# 改善箇所説明図

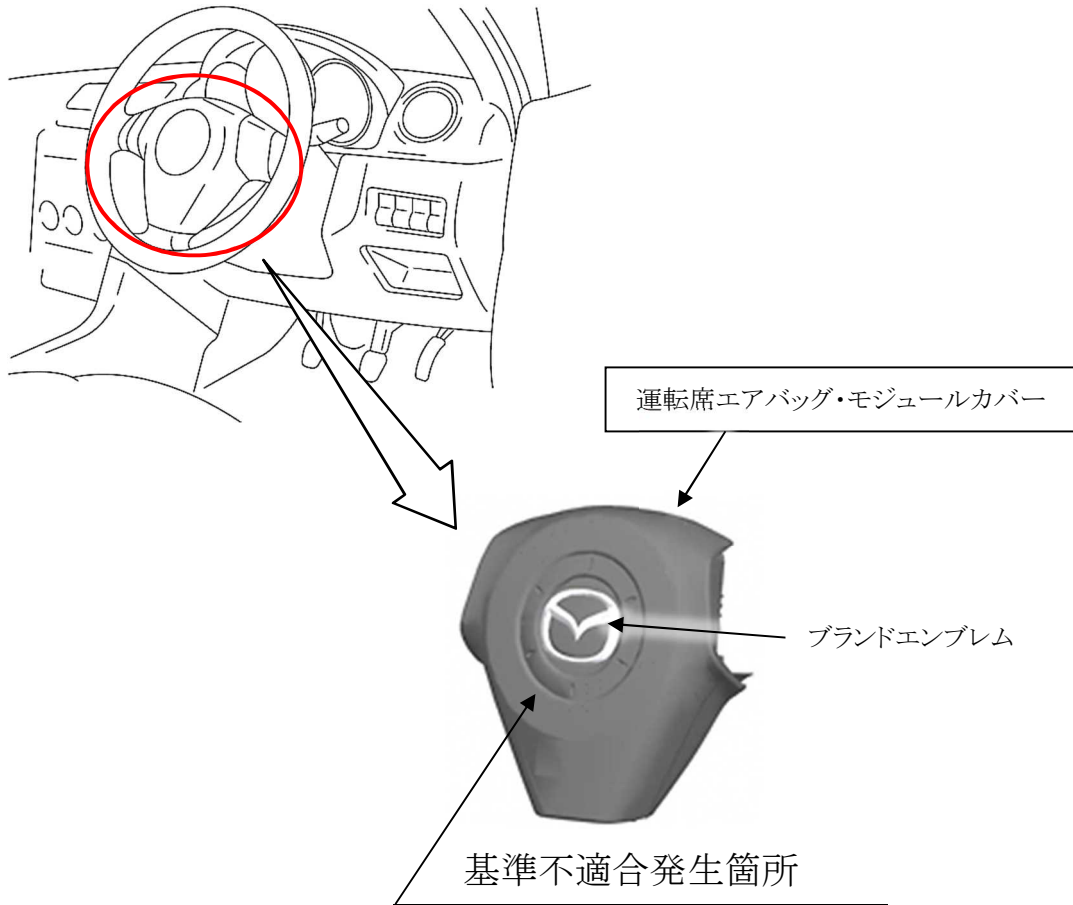
運転席エアバッグにおいて、モジュールカバーのブランドエンブレムの材質が不適切なため、加水分解により劣化することがある。そのため、エアバッグ展開時に破損して飛散し、乗員が負傷するおそれがある。

全車両、運転席エアバッグ・モジュールカバーを対策品と交換する。

識別：左リヤドア・ロアヒンジ取付けボルト（上側）に黄ペンを塗布する。
